EXPERTISE OFFICIELLE PREFECTURE/ARS

Avis hydrogéologique préalable relatif à la création
d'un nouveau captage d'eau potable
entre Mas-Blanc les Alpilles et Saint Etienne du Grès

par Jean-Paul SILVESTRE
Docteur en Géologie Appliquée
Diplômé d'Etudes Approfondies en Hydrogéologie
Hydrogéologue Agréé en matière d'Eau, d'Hygiène
et de Salubrité Publique pour le département des Bouches du Rhône
Coordonnateur départemental adjoint

Fig.2. Situation cadastrale des 2 sites envisagés.

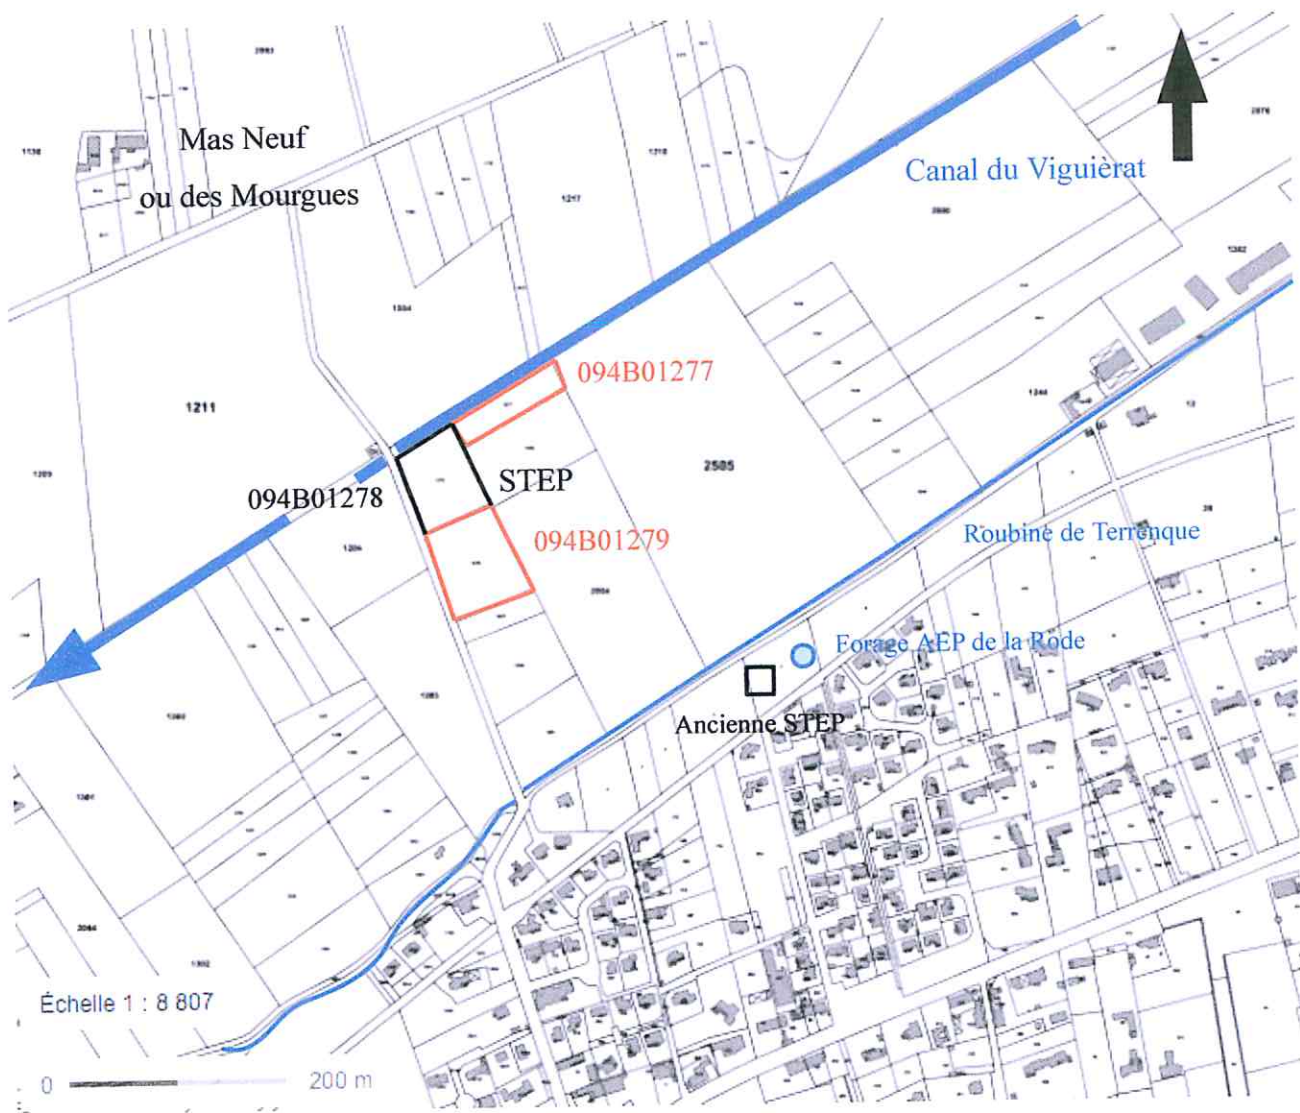
Ces situations hydrauliques nous incitent à privilégier le site 094B01277 proche du Viguiérat car certainement moins influencé par les apports latéraux de versant mais aussi en raison d'un substratum des alluvions plus profond et donc d'une épaisseur d'alluvions aquifères plus importante.

Compte-tenu de l'analyse précédente, le nouveau forage sera donc implanté en bordure de parcelle n° B0941277, le long du Viguiérat (limitation des apports de versant) et au 2/3 vers l'amont de cette parcelle en longueur pour éviter une zone d'appel en pompage empiétant sur la parcelle de la STEP.

Fig.4. Contexte hydrogéologique du site proposé
(situation piézométrique de la nappe alluviale en 1972 après aménagement de la Durance).

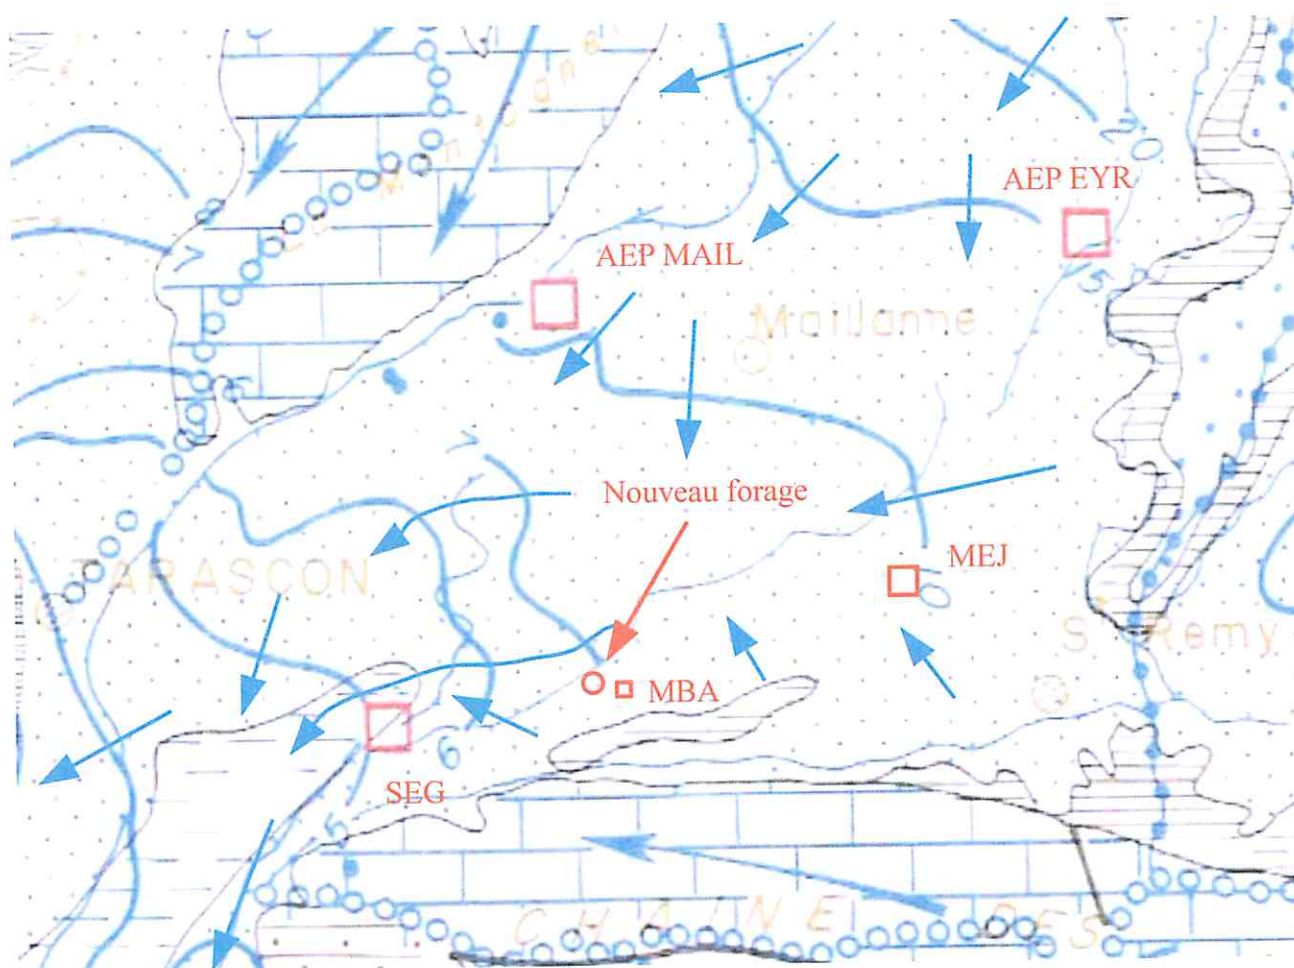
Dans le secteur étudié, on observe que le captage AEP de Saint Etienne du Grès se localise entre les isopièzes + 5 et + 6 m NGF qui présentent une concavité tournée vers l'amont ce qui indique un drainage important des eaux souterraines en profondeur avec un possible sur-creusement du substratum imperméable et donc une probable sur-épaisseur d'alluvions à ce niveau 43 m à F1T).

Concernant le site du projet de nouveau forage, il se trouve à proximité de l'isopièze + 7 m NGF soit, pour une côte au sol d'environ 8 m, une profondeur de nappe vers 1 m.

Fig. 5. Faciès physico-chimique probable des eaux du forage envisagé.

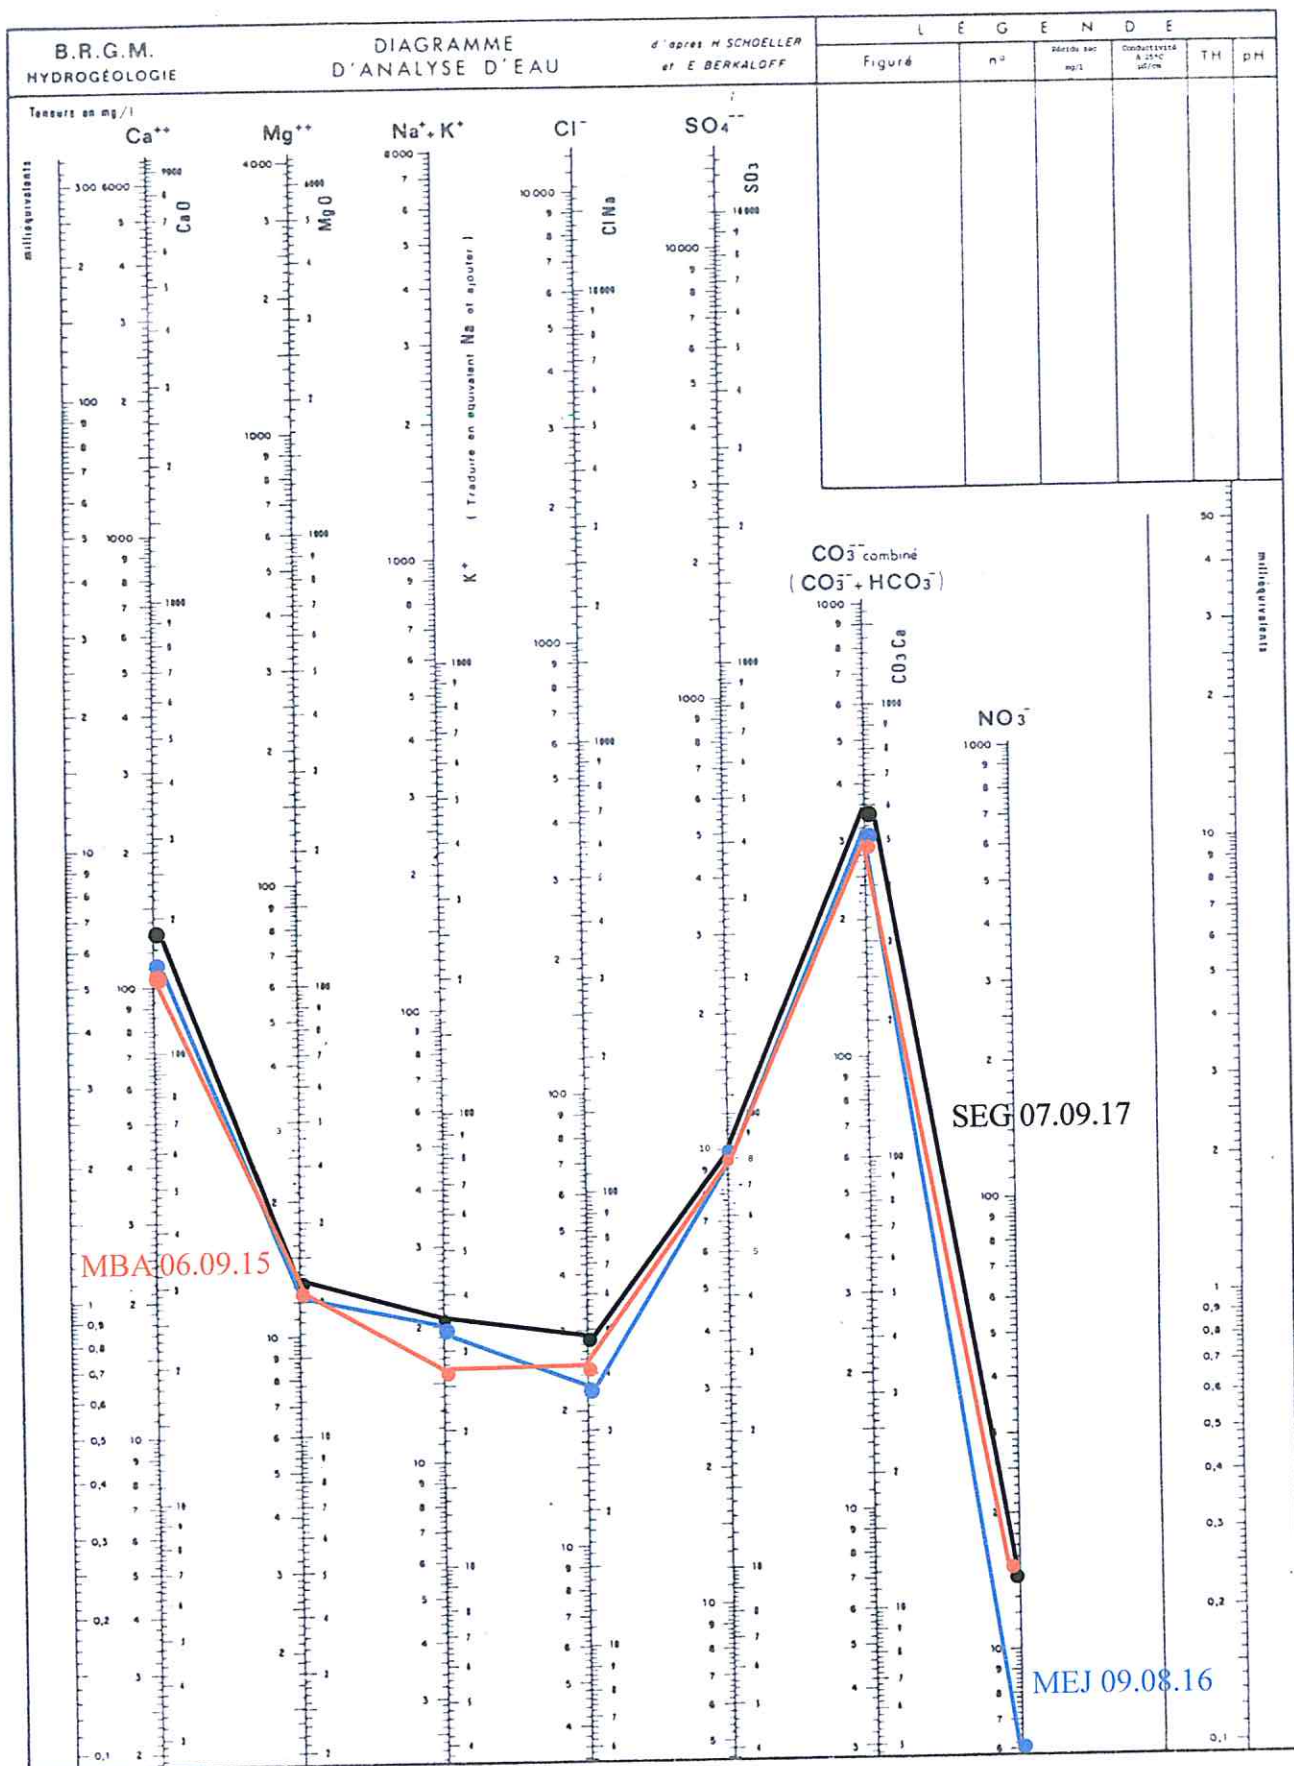
Le faciès chimique des eaux captées par le nouveau forage devrait donc être comparable à ceux des eaux des 3 captages examinés, ce qui suggère des conductivités et TH également élevés d'où une eau incrustante impliquant des facilités de colmatage des crépines du futur ouvrage (problématique à prendre en compte dans le choix des équipements du forage). Par ailleurs, la concentration en nitrates devrait être plus proche de celle de Mas-Blanc et de Saint Etienne du Grès
